Bericht an den Gemeinderat

GZ.: A 14 - 108368/2021/0022

03.21.0 Bebauungsplan

„Leechgasse – Geidorfgürtel – Schubertstraße“

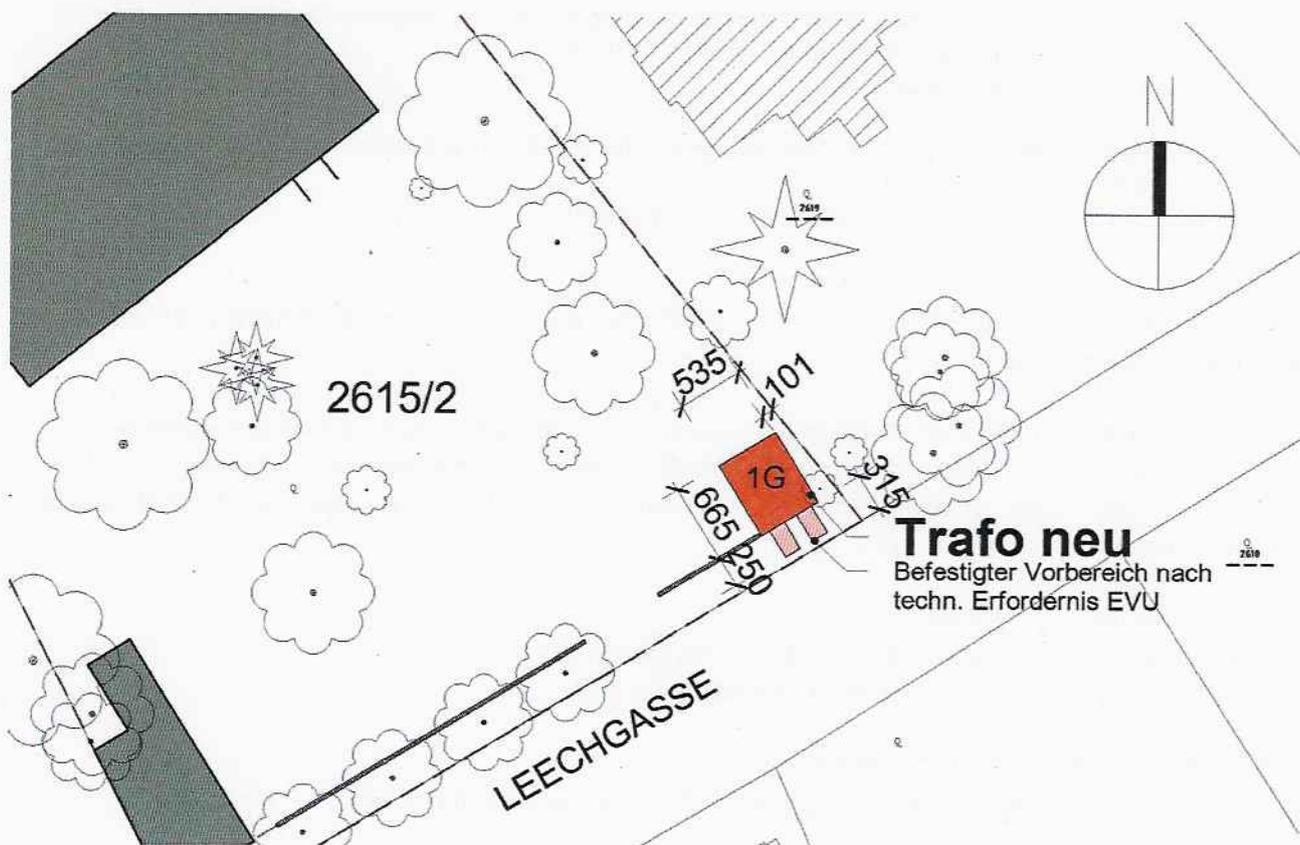
Im Erläuterungsbericht wird hierzu (richtigerweise) ausgeführt, dass die Baugrenzlinien so festgelegt werden, dass innerhalb der Grenzen eine **sinnvolle zukünftige Bebauung mit adäquater Freiflächenanteilen** möglich ist (vgl Entwurf Bebauungsplan 03.21.0 „Leechgasse – Geidorfgürtel – Schubertstraße“ Seite 23).

Auf der Liegenschaft der Einschreiterin befindet sich momentan ein Transformator, welcher einen großen Teil des Stadtteils „Geidorf“ mit Strom versorgt.

Seitens der Einschreiterin wurde im Zuge der Planung des (dem gegenständlichen Bebauungsplanentwurf zugrundeliegenden) Projekts auch mit dem Betreiber des obgenannten Transformators Rücksprache gehalten. Durch den Betreiber (und gleichzeitig Energieversorger) wurde der Einschreiterin mitgeteilt, dass die Verlegung des gegenständlichen Transformators in einem **Bereich angrenzend an die Leechgasse** notwendig ist.

Wie sich aus der obigen Aufnahme ergibt, liegt der geplante Transformator außerhalb der Baugrenzlinien.

Die Einschreiterin geht davon aus, dass es sich bei dem oben genannten Transformator um ein Nebengebäude handelt, weshalb eine Errichtung außerhalb der Baugrenzlinien kein Problem darstellen sollte. Sofern jedoch die Baubehörde davon ausginge, dass der zu errichtende Transformator ein Hauptgebäude darstellt, so wäre bei der nunmehrigen Formulierung des § 4 Abs 1 des Entwurfs zum Bebauungsplan 03.21.0 „Leechgasse – Geidorfgürtel – Schubertstraße“ die Errichtung des obigen Transformators nicht möglich.

Die Einschreiterin will mit den gegenständlich erhobenen Einwendungen lediglich Rechtssicherheit dahingehend erlangen, dass der gegenständliche Transformator an der geplanten Stelle errichtet werden kann; dies entweder durch explizite Aufnahme in den Verordnungstext (sowie die korrespondierende Planbeilage) oder durch Klarstellung von Seiten der Behörde, dass der projektierte Transformator ein Nebengebäude darstellt.

Abb.: Auszug aus 03.21.0 Bebauungsplanentwurf, Stadt Graz/Stadtplanung mit Einwendungspunkten A, B und C

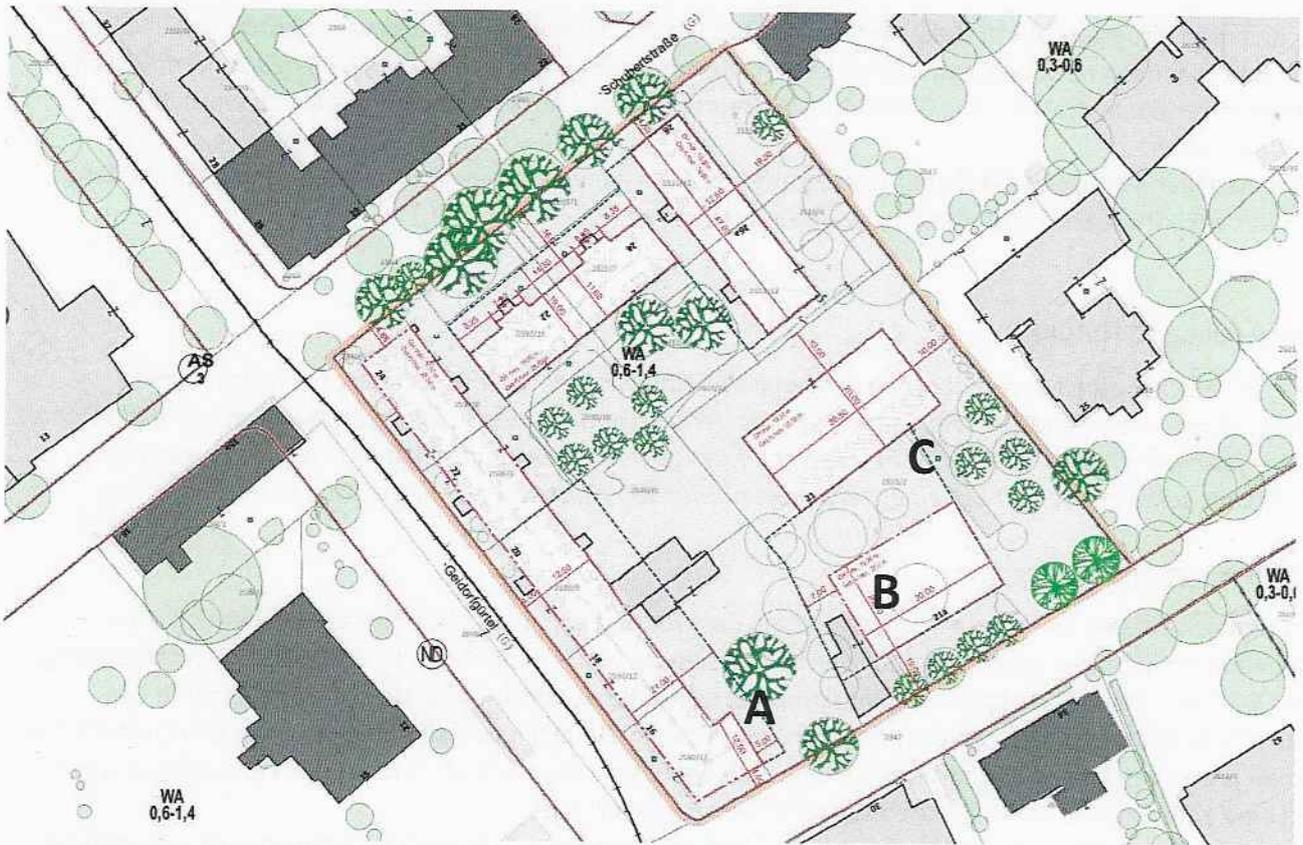
Der vorliegende Entwurf des Bebauungsplanes hat laut Erläuterungsbericht Punkt 1. Ausgangslage unter anderem das Ziel, eine geordnete Siedlungsentwicklung sicherzustellen, was nach fachlicher Meinung der ASVK mit diesem Entwurf nicht gewährleistet ist.

Nachdem das gesamte Bebauungsplangebiet in der Schutzzone III gemäß Grazer Altstadterhaltungsgesetz 2008 zuletzt geändert LGBl. Nr. 28/2015 (GAEG 2008) liegt, hat „eine geordnete Siedlungsentwicklung“ auch unter dem Aspekt der Ziele des § 1 GAEG 2008 zu erfolgen. Auf Voranfrage der Stadt Graz/Stadtplanung hat die ASVK zu gegenständlichem Bebauungsplangebiet bereits eine Stellungnahme mit Schreiben vom 21.09.2022 abgegeben, deren Inhalt in maßgeblichen Punkten nicht gefolgt wurde.
